# Deckblatt ersetzt Unterlage 9.1/ 3 vom 14.01.2020

## Verortung der externen Maßnahme 12.1 E und des Maßnahmenkomplexes 13: Maßnahmenbereiche Ökokonto-Flächen der niedersächsischen Landesforsten, Maßnahmenkomplex 12 s. M-Blätter (Unterlage 9.3)

**Straßenbauverwaltung des Landes Niedersachsen** | **Unterlage / Blatt-Nr.: 9.1 / 3D**  
**Maßnahmen-übersichtsplan**  
 Planindex: S S W - F E - Ü P 0 6 0 0 - 0 9 . 0 1 - 0 0 3 - P - 0 0 | Maßstab 1 : 5000

### B3 / Südschnellweg Hannover

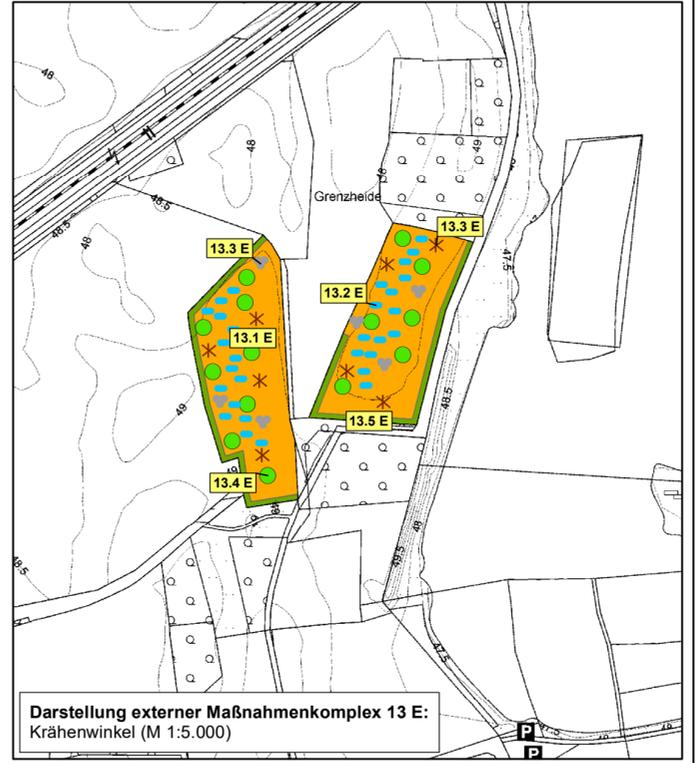
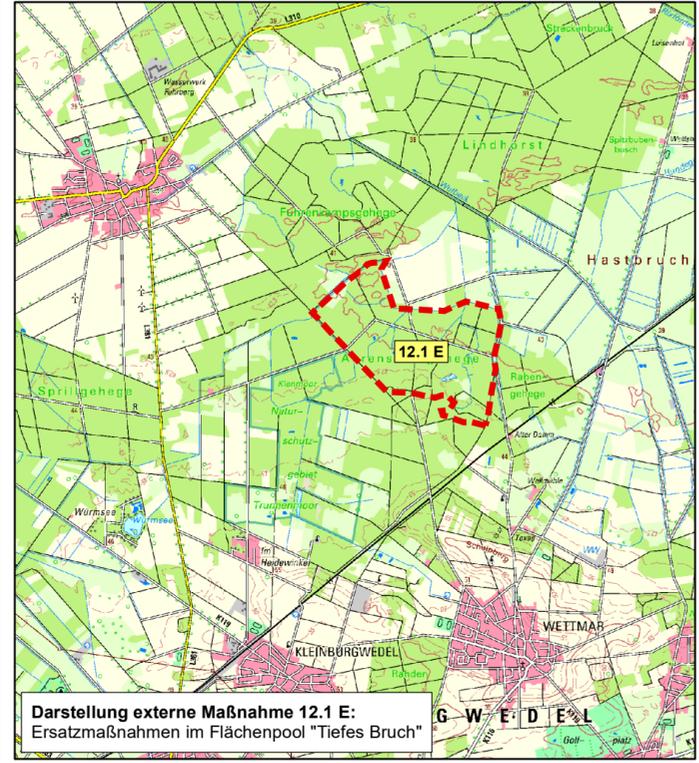
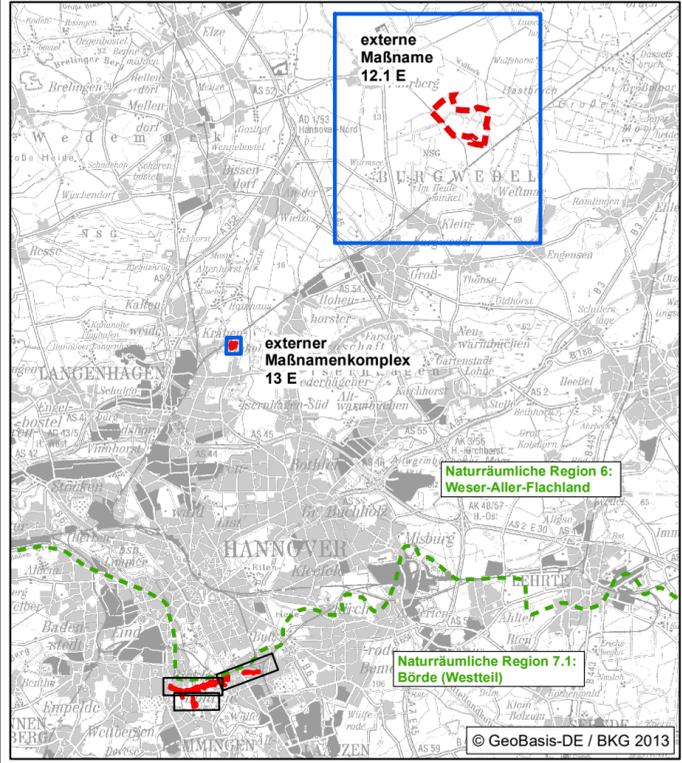
Nr.	Art der Änderung	Datum	Zeichen
4	Anpassung obere Teilkarten, Veränderung Maßnahmenkomplex 12 E	11/2020	Fett
3	Neuer Lageplan 7, neuer Maßnahmenkomplex 13	11/2020	Fett
2	Trassenfern: Änderung Maßnahmenkomplex 9	11/2020	Fett
1	Trassenfern: Anpassung der Maßnahmen 7.2 A	11/2020	Fett
